Sujet : [INTERNET] Consultation publique 2760-3  
De : "Jessica Vionnelle" <jv95@gmx.fr>  
Date : 08/07/2019 12:54  
Pour : pref-icpe@val-doise.gouv.fr

### OBSERVATIONS, AVIS DE CONSULTATION DU PUBLIC

d'un projet d'installation d'un stockage de déchets inertes

au « Domaine de la couture » situé sur la commune de Fontenay en Parisis.

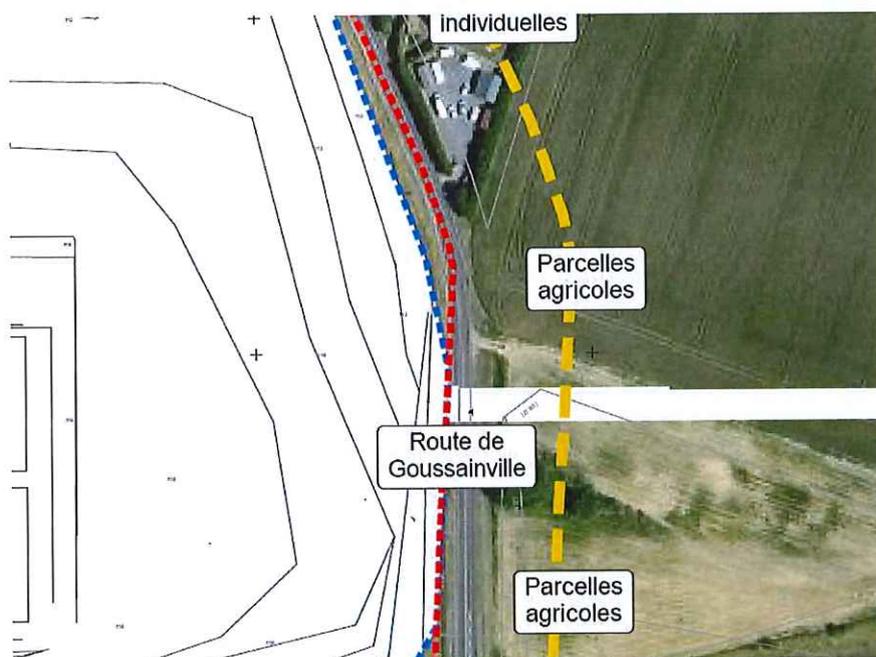
Le plan d'ensemble montre que les limites de site ainsi définies ne respectent pas l'article 6 de l'arrêté du 12 décembre 2014 relatif aux prescriptions générales applicables aux installations du régime de l'enregistrement relevant de la rubrique n° 2760 de la nomenclature des installations classées pour la protection de l'environnement.

Il n'y a pas les 10 m de recul entre la limite du site et le RD 10 et il n'y a pas le recul entre la limite du site et le stockage des déchets.

Ce stockage devrait en effet être éloigné de 20 m par rapport à la RD10.

La non-prise en compte de cette disposition constitue une demande de dérogation à l'arrêté ministériel se traduisant par le passage en autorisation du dossier.
